改善箇所説明図

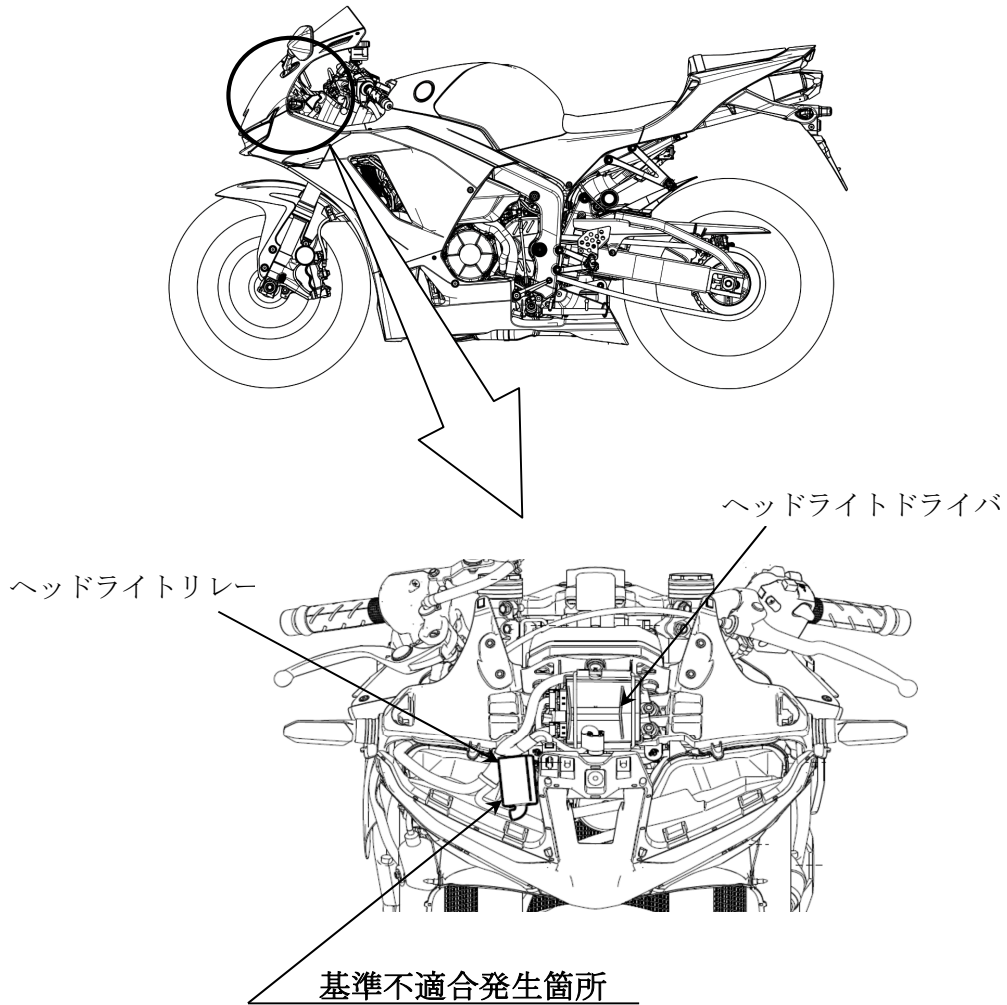
走行用前照灯において、ヘッドライトリレーに取付けているカバーの防水構造が不適切なため、雨天時の走行等により、リレー端子部に水が浸入することがある。そのため、ヘッドライトドライバが走行用前照灯に切り替えられたと誤検知し、走行用前照灯が点灯した際に、表示灯が点灯しないおそれがある。

全車両、ヘッドライトリレーカバーを対策品に交換する。
